美浜3号炉—その他の経年劣化事象—1

| <p>タイトル</p> | <p>(2-1-34, 57頁) 胴側耐圧構成品等の腐食（流れ加速型腐食）について、湿分分離加熱器、第1低圧給水ヒータ、第2低圧給水ヒータ、第3低圧給水ヒータおよび第4低圧給水ヒータにおける分解点検時の目視確認の状況及び分解点検の頻度等について。又、第1低圧給水ヒータ、第2低圧給水ヒータ、第3低圧給水ヒータ、第4低圧給水ヒータにおける渦流探傷検査による減肉の傾向監視の実施状況（検査頻度、検査結果等）について</p> |

関西電力株式会社 美浜発電所 第3号機

工事件名：湿分分離加熱器他内部点検工事

高低温水合流部での温度揺らぎに対する配管の構造健全性評価フロー

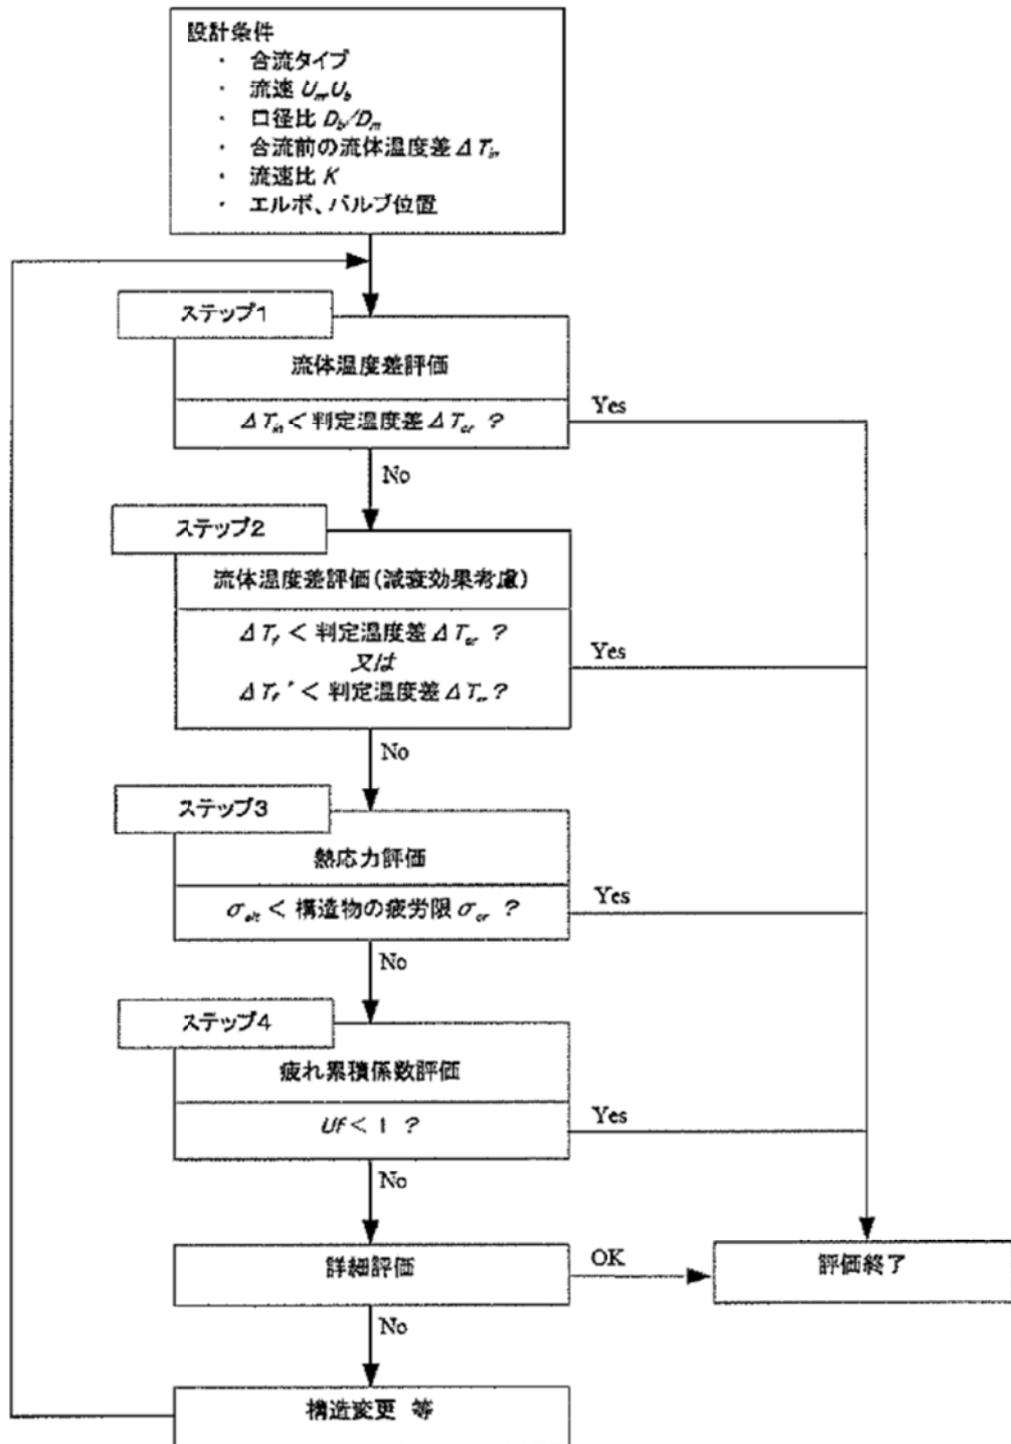
| <p>タイトル</p> | <p>母管の高サイクル熱疲労割れ (高低温水合流型) に係る、余熱除去クーラ出口配管とバイパスラインの合流部疲労累積係数の評価について (5-1-17頁)</p> | | | | | | | | | | | | | | | | | | | | | | |
|----------------------|---|---------|----|---------|----|----------|------|---------|--|---------|--|----|----|----|----|----|----------------------|-------|--|--|--|--|----------|
| <p>説明</p> | <p>余熱除去冷却器出口配管とバイパスラインの合流部における評価について以下に示す。</p> <p>1. 評価対象部位 評価対象部位の配管仕様を以下に示す。</p>

<p>2. 評価方法 2.1 基準規格 評価は日本機械学会基準: 配管の高サイクル熱疲労に関する評価指針 (JSME S 017-2003) に基づき実施した。評価のフローと評価結果を添付に示す。</p> | | | | | 評価箇所 | 合流形態 | 口径 (mm) | | 板厚 (mm) | | 材質 | 主管 | 枝管 | 主管 | 枝管 | 余熱除去冷却器出口・バイパスライン合流部 | 異径分岐型 | | | | | SUS316TP |
| 評価箇所 | 合流形態 | 口径 (mm) | | 板厚 (mm) | | | | 材質 | | | | | | | | | | | | | | | |
| | | 主管 | 枝管 | 主管 | 枝管 | | | | | | | | | | | | | | | | | | |
| 余熱除去冷却器出口・バイパスライン合流部 | 異径分岐型 | | | | | SUS316TP | | | | | | | | | | | | | | | | | |

2.2 評価結果

| 対象過渡 | 過渡1回に対するUF値 | PLM疲労評価の過渡回数 | PLM疲労評価のUF値 |
|-------------|-------------|--------------|-------------|
| 合計UF | — | — | 0.492 |
| 判定 | — | — | ○ |

美浜3号炉 炉心槽の可視範囲概要

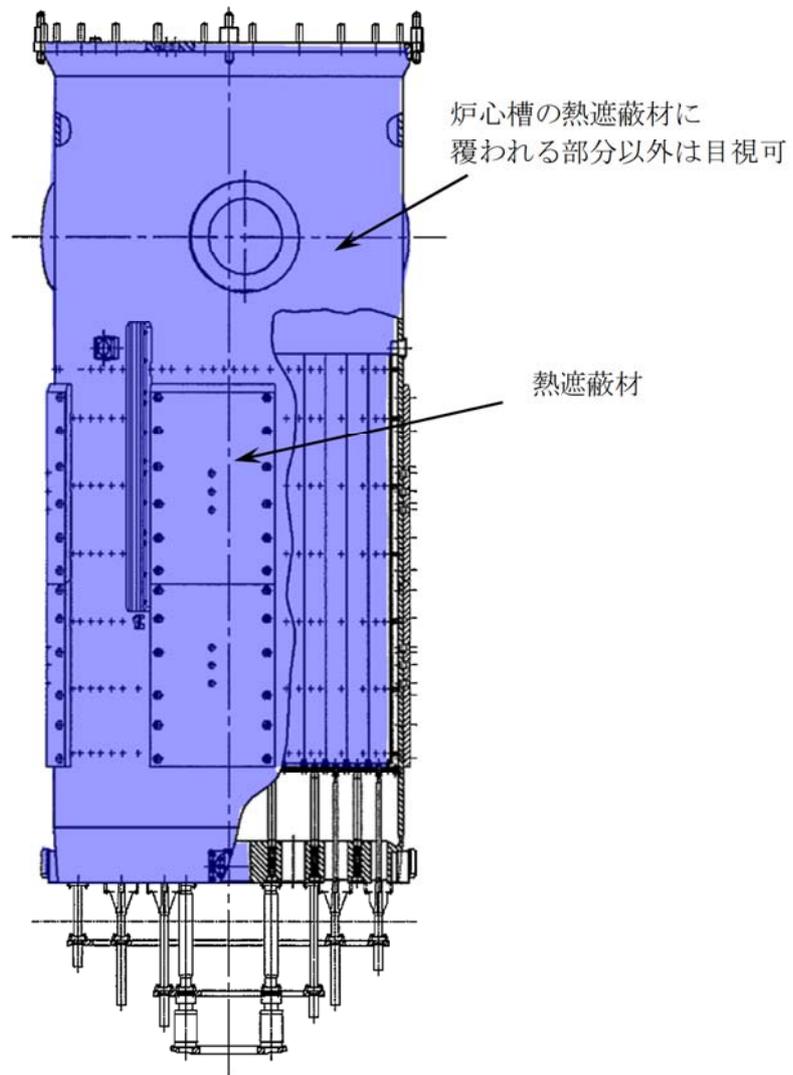
| <p>説明</p> | <p>炉心槽に対する目視確認については、日本機械学会 発電用原子力設備規格 維持規格に基づき、定期的（ ）に水中テレビカメラによる目視確認（VT-3）を実施しており、炉心槽に有意な異常（過度の変形、部品の破損等）がないことを確認している。また、炉内構造物取替後についても維持規格に基づく点検を実施する計画である。炉心槽の可視範囲について添付-1に示す。</p> <p>「万一有意な欠陥が存在すると仮定した場合でも不安定破壊しないことを確認している」ことの詳細について、以下に示す。</p> <p>想定欠陥は、日本機械学会 発電用原子力設備規格 設計・建設規格（JSME S NC1-2012）を準用し、深さを板厚の1/4、長さは板厚の1.5倍の表面欠陥を周方向に仮定した（添付-2の図1参照）。</p> <p>平板中の半楕円表面き裂の応力拡大係数Kを求めるRaju-Newmanの式（Raju, I. S. and Newman, J. C., Jr., NASA Technical Paper 1578, 1979.）を用いて想定欠陥の応力拡大係数Kを算出した結果、3.0 MPa√mとなった。</p> <p>一方、添付-2の図2中のJ_{IC}最下限値14 kJ/m²から、換算式により破壊靱性値K_{IC}を求めると51 MPa√mとなった。</p> <p>以上より、想定欠陥の応力拡大係数は、破壊靱性値を下回っており、不安定破壊は生じないことを確認した。</p> $K_{IC} = \sqrt{\frac{E}{(1-\nu^2)} \times J_{IC}}$ <p>E：縦弾性係数（172000 N/mm² at 350℃） ν：ポアソン比（0.3） J_{IC}：破壊靱性値の下限（14 kJ/m² at 350℃）</p> |

評価条件の応力状態における炉心槽に対し、き裂深さをパラメータとして応力拡大係数 K を算出した結果、応力拡大係数 K は最大値約 $37 \text{ MPa}\sqrt{\text{m}}$ となり、破壊靱性値 $K_{Ic} : 51 \text{ MPa}\sqrt{\text{m}}$ に対して十分小さい値であった。

以上の結果から、仮に炉心槽溶接部にき裂が生じても不安定破壊は起こらないと評価している。

図1 美浜3号炉 高压タービン
主蒸気入口管の流れ加速型腐食発生想定部位 (概念図)

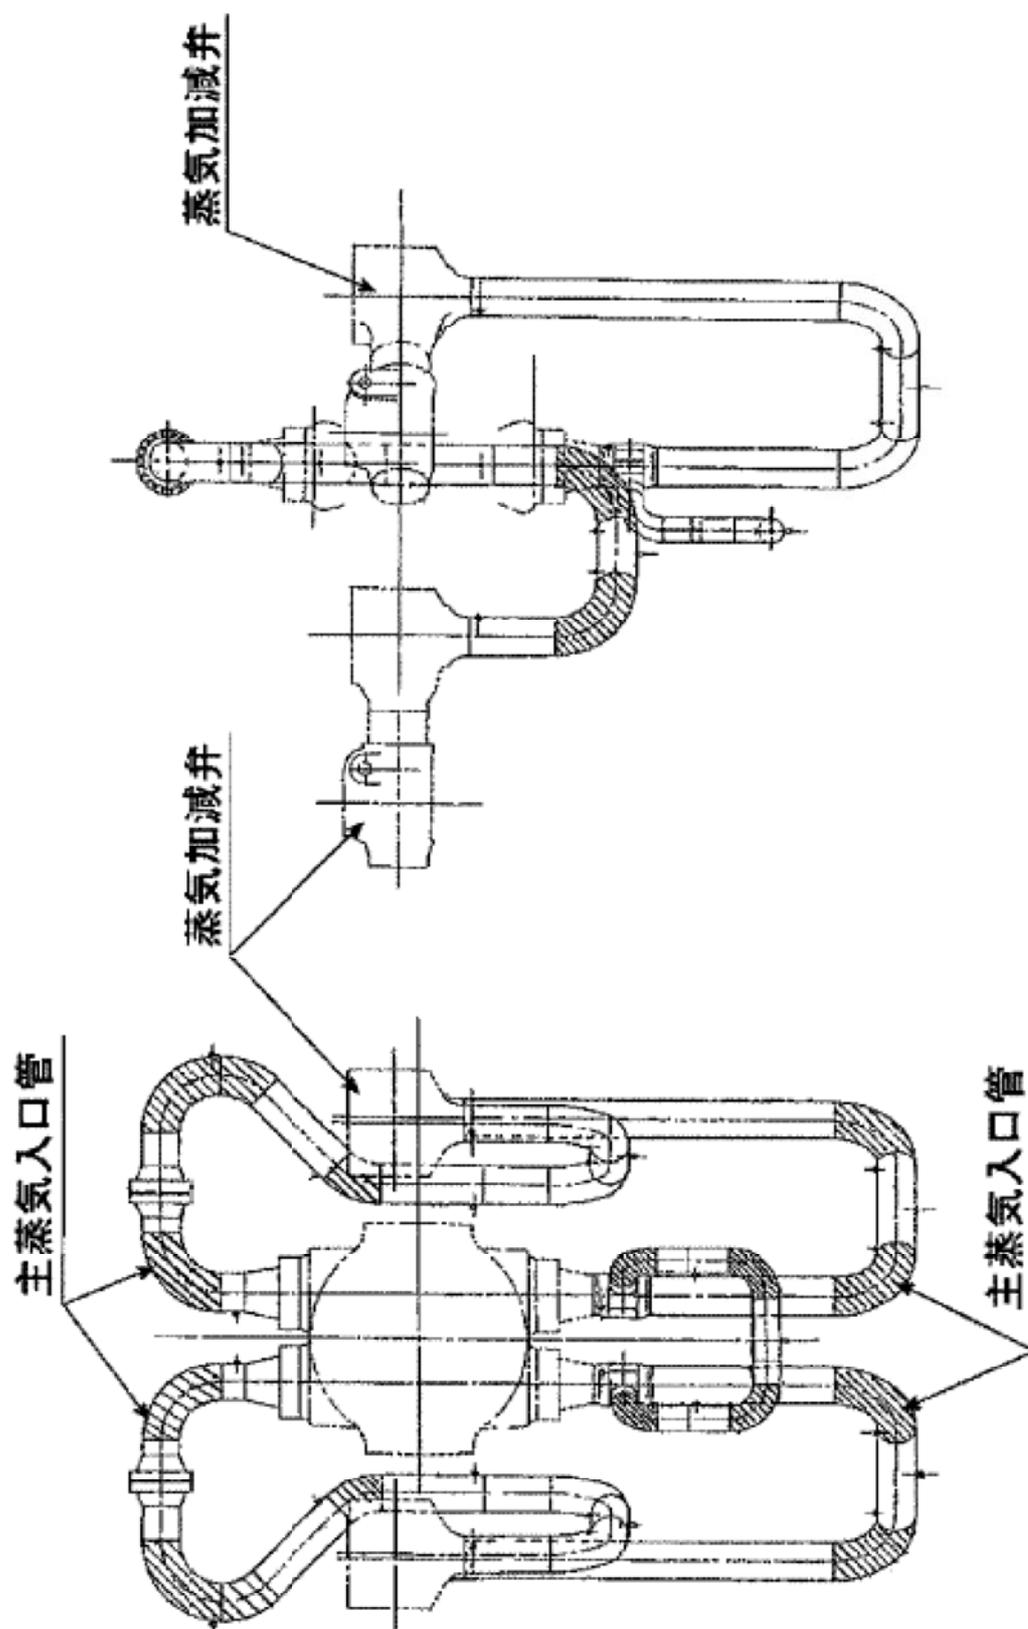
| <p>タイトル</p> | <p>(10-1-10頁) 主蒸気入口管の腐食（流れ加速型腐食）について、これまでの配管減肉管理記録（配管肉厚測定結果及び余寿命評価結果）について</p> |

| <p>説明</p> | <p>主蒸気入口管の腐食（流れ加速型腐食）について、対象となる部位を添付1（図1）に示す。 主蒸気入口管の配管減肉管理記録を添付2に示す。（配管肉厚測定結果及び余寿命評価結果） 主蒸気入口管の流れ加速型腐食に対しては、超音波を用いた肉厚測定を実施し、肉厚測定結果に基づく余寿命評価から次回測定または取替時期を設定している。</p> |

<p>図 酸素含有水中における炭素鋼の腐食に及ぼす影響、200hr [出典：「防食技術便覧」腐食防食協会編]</p> | 冷 媒 | フルオロカーボン（R-123） | 冷 水 | 純水（溶存酸素濃度：最大約8 ppm） | 設 置 場 所 | 屋内 | 周 囲 温 度 | 約40℃ |
| 冷 媒 | フルオロカーボン（R-123） | | | | | | | | |
| 冷 水 | 純水（溶存酸素濃度：最大約8 ppm） | | | | | | | | |
| 設 置 場 所 | 屋内 | | | | | | | | |
| 周 囲 温 度 | 約40℃ | | | | | | | | |

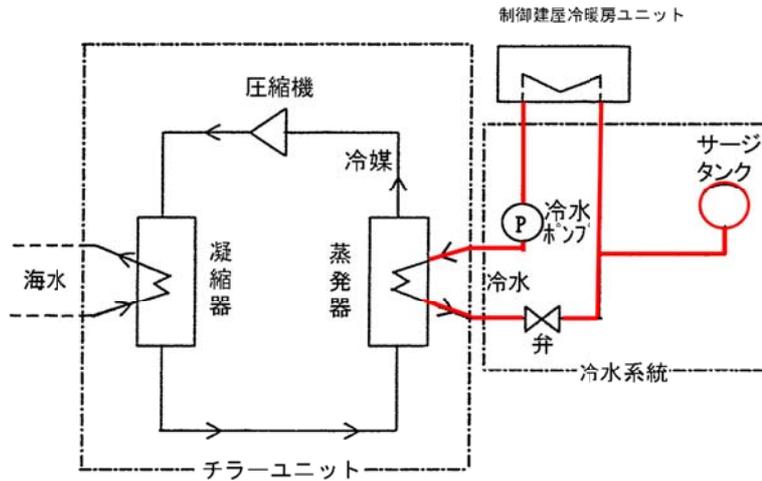
| | | | | | | | | | |
|-------------|--|-----|-----------------|-----|---------------------|---------|----|---------|------|
| <p>タイトル</p> | <p>配管および冷水サージタンクにおける腐食の可能性、対象範囲、および点検内容について。</p> | | | | | | | | |
| <p>説明</p> | <p>冷凍機の冷水システムの配管および冷水サージタンクは、炭素鋼を使用しており、内部流体が純水であるため、下図に示す「酸素含有水中における炭素鋼の腐食に及ぼす影響（防食技術便覧：腐食防食協会編）」に示されるように長期使用により腐食が発生する可能性は否定できない。 なお、冷凍機の使用環境は下表に示す。</p>

図1 美浜3号機 Ss地震を考慮したPTS評価結果 (欠陥深さ10 mm)

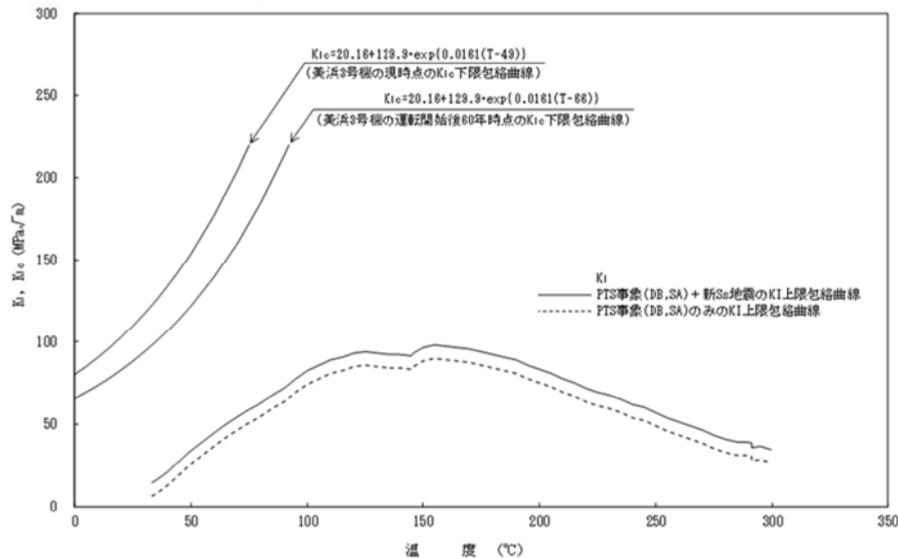
| 回答 | <p>原子炉容器の中性子照射脆化に対する耐震安全性評価の具体的な内容を以下に示す。</p> <p>【想定き裂深さ10mmでの評価】 JEAC4206-2007「原子力発電所用機器に対する破壊靱性の確認試験方法」では、加圧熱衝撃評価を実施するにあたって深さ10 mmの想定き裂を設定するように定められている。原子炉容器内表面からの深さ10 mm位置での評価結果を以下に示す。</p> <p>① PTSでの応力評価部位と応力値 PTS事象のK_1上限包絡曲線については、技術評価書「容器－原子炉容器」に示すとおり、小破断1次冷却材喪失事故（小破断LOCA）、大破断1次冷却材喪失事故（大破断LOCA）、主蒸気管破断事故および2次冷却系からの除熱機能喪失に対するK_1曲線を上限包絡して示している。 K_1値は、原子炉容器胴部に想定欠陥（長さ60 mm、深さ10 mmの半楕円表面欠陥）を仮定し評価している。なお、「技術評価」においては軸方向のき裂を想定しているが、軸方向欠陥には有意な地震荷重が作用しないと考えられることから、耐震安全性評価では保守的に周方向の欠陥を想定した。</p> <p>② Ss地震時の応力評価部位と応力値 Ss地震による原子炉容器胴部に生じる曲げモーメントとして、最大となる節点（原子炉容器管台（ノズル部）（図中④））の8.09×10^{10} N・mmを使用している。この曲げモーメントを断面係数（2.60×10^9 mm³）で除して算出した曲げ応力値（σ_b）は31.2 MPaとなる。</p>  |

$$\begin{aligned}
 K_{I1} &= (\sqrt{1/1000}) [(\sigma_m + A_p) \cdot M_m + \sigma_b \cdot M_b] \sqrt{\pi a/Q} \\
 &= (\sqrt{1/1000}) [17.16 \times 1.0921 + 31.2 \times 1.0231] \sqrt{\pi \times 10/1.235} \\
 &= 8.09 \text{ MPa}\sqrt{\text{m}}
 \end{aligned}$$

図2 美浜3号機 Ss地震を考慮したPTS評価結果（欠陥深さ5mm）

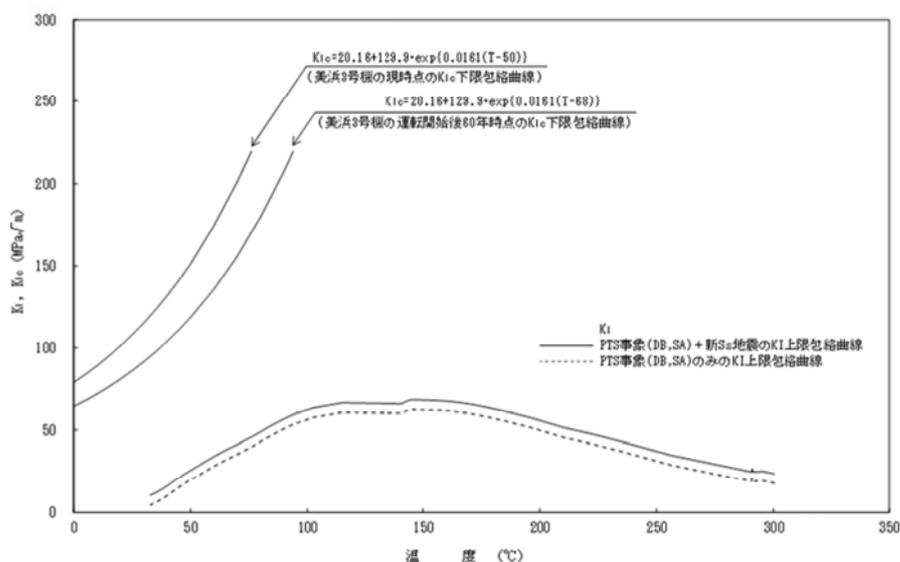
【想定き裂深さ5mmでの評価】

P T S 事象での K_I 上限包絡曲線（上記①）に、Ss地震動で生じる K_I 値を一律でかさ上げしている。Ss地震の K_I 値は、原子炉容器胴部に仮定した想定欠陥（長さ30mm、深さ5mmの半楕円表面欠陥、母材厚さ t mm）に上記②の荷重が作用した場合に生じる値として、JEAC4206-2007 F-3300 ASME Sec. XI App. Aの解（作用分布応力を線形近似する場合）を用いて $5.84 \text{ MPa}\sqrt{\text{m}}$ を算出した。

以上を踏まえて、耐震安全性評価書には深さ10mmの想定き裂の評価結果、あわせて深さ5mmの想定き裂の評価結果を併記している。

図 1 炉心そうにおけるき裂想定部位

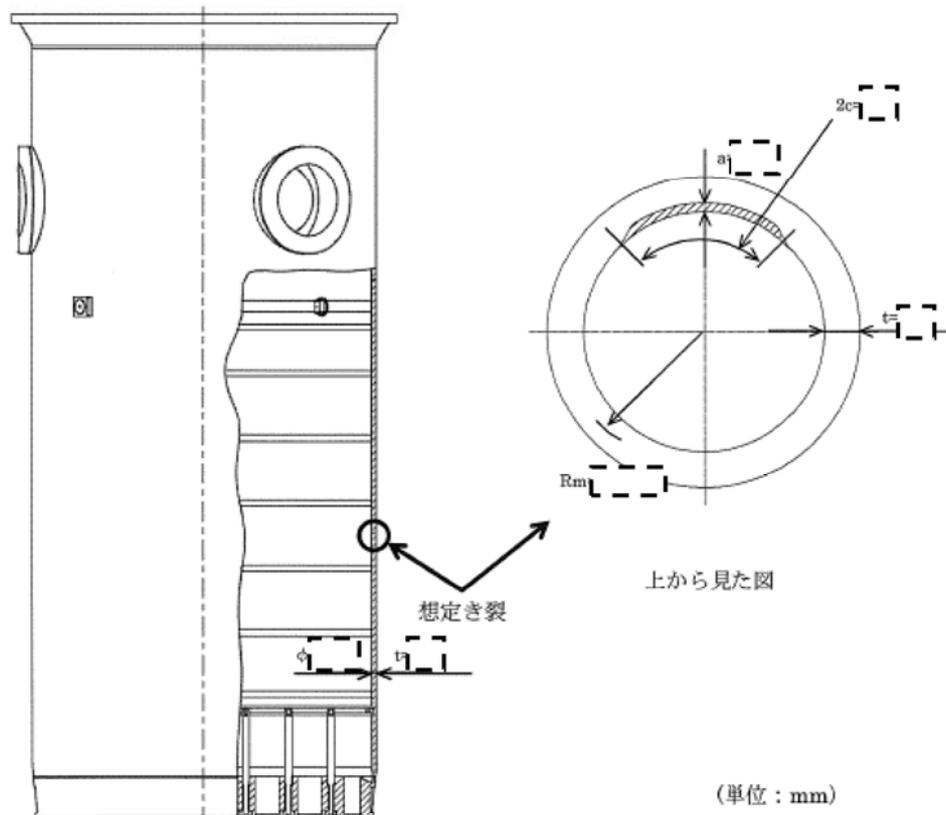
き裂の想定部位 (評価部位) は、図 1 に示す通り、溶接部にき裂が想定されることから、下部炉心そう上部胴と下部胴の溶接部とした。

図4 想定き裂の平板近似モデル

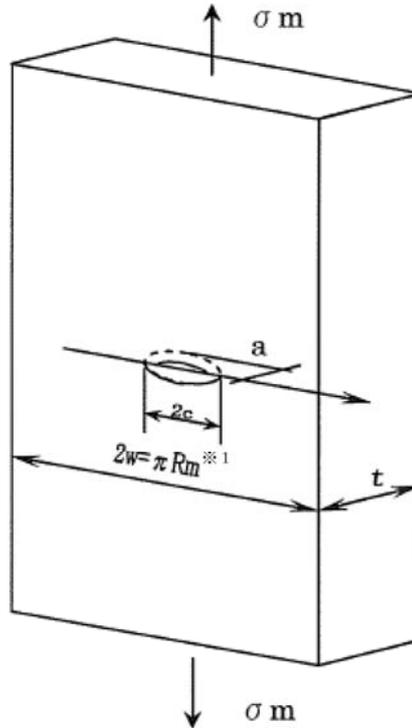
炉心そのの平均半径 R_m の板厚 t に対する比「 R_m/t 」は約[]と大きいことから、炉心その胴部はき裂付き平板で近似している。図4に平板近似モデルを示す。また、表3に平板近似した想定き裂の寸法を示す。

※1 Raju-Newmanの式において、板幅(w)が小さいほど、平板端部の影響を受けて応力拡大係数は大きくなる。円筒形状である炉心そのを平板にて模擬するため、端部があるわけではないので、平板端部の影響を考慮する必要はないと考え、十分に大きな幅として半周分に設定している。

図1 蒸気発生器支持脚概略図

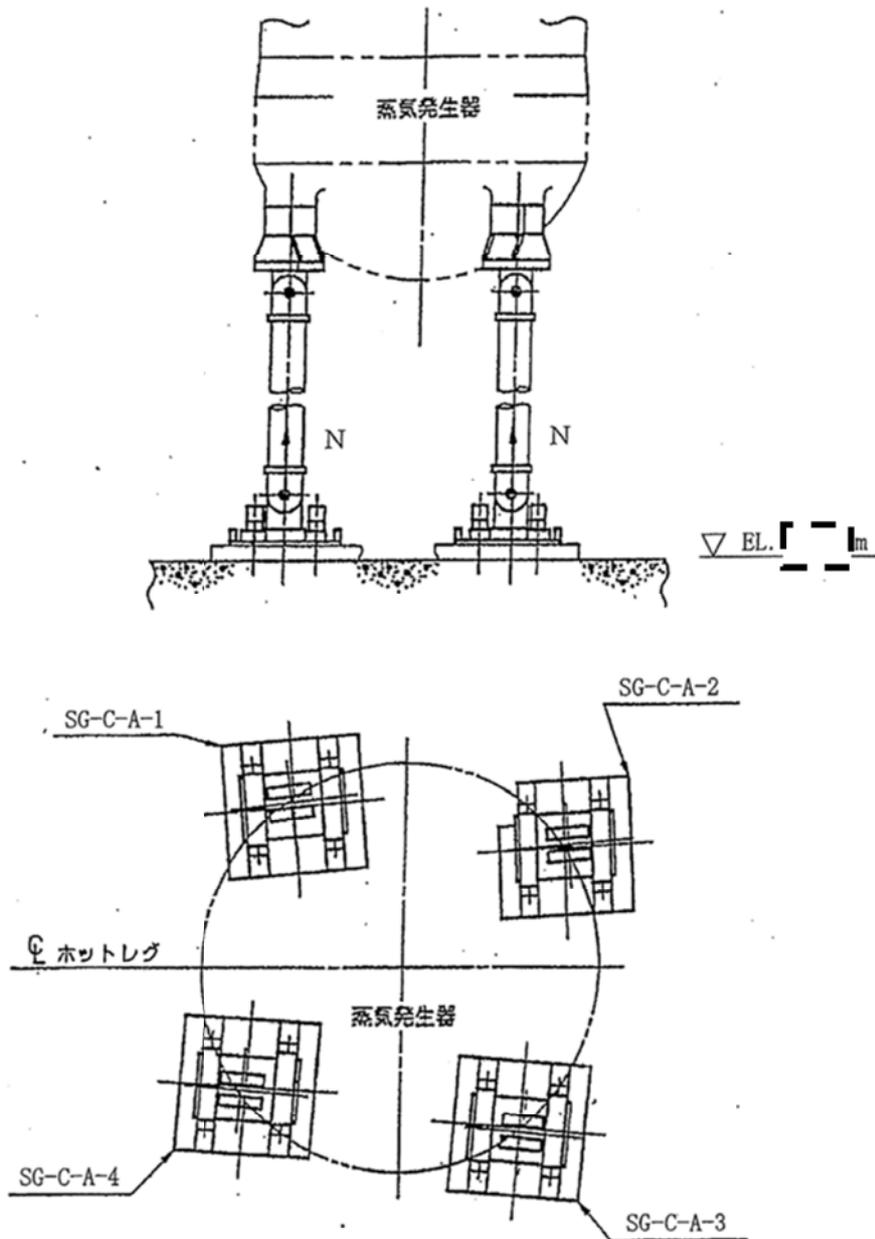
蒸気発生器支持脚の概略図及び評価対象箇所を図1、2に示します。

図2 評価対象箇所(1/2)

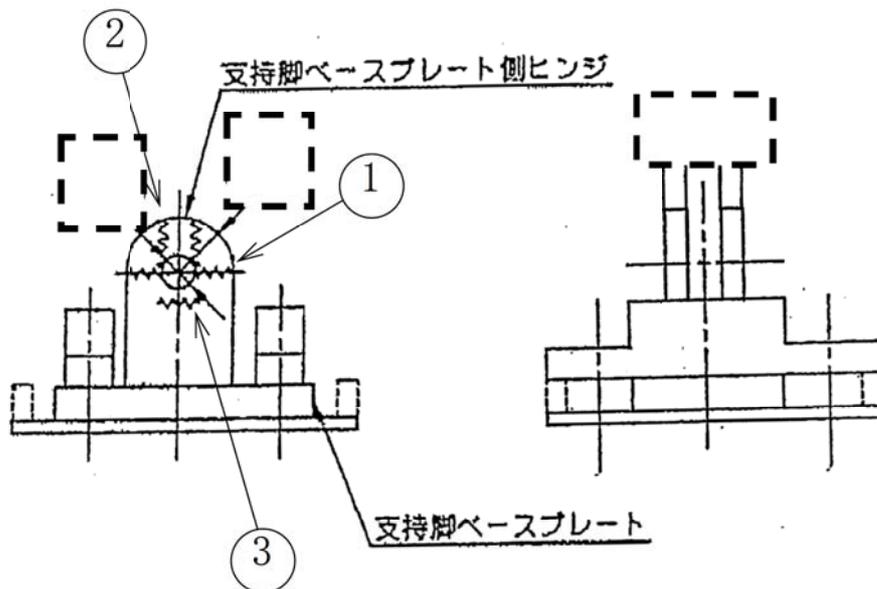
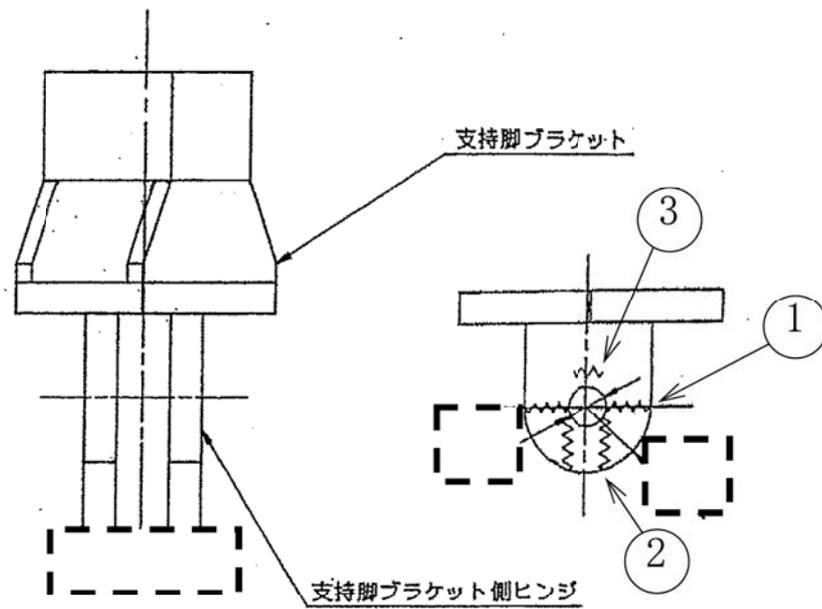
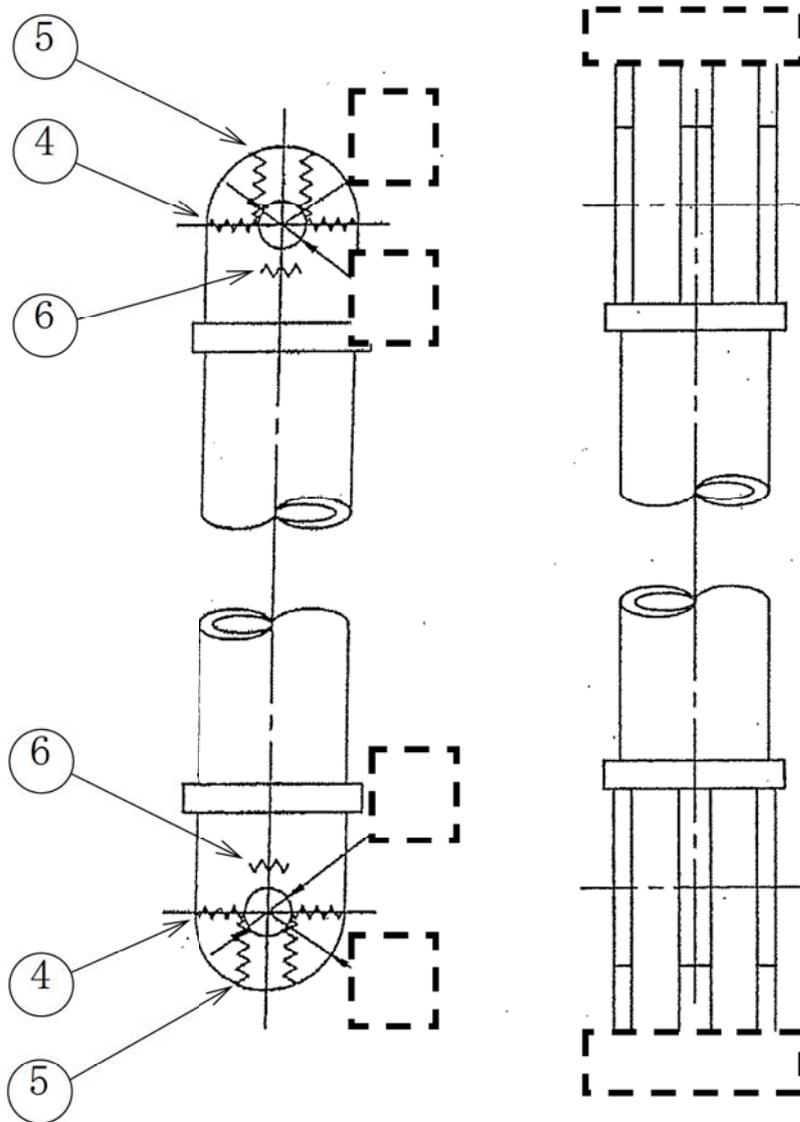
評価部面積を以下に示す。番号については図2を参照のこと。
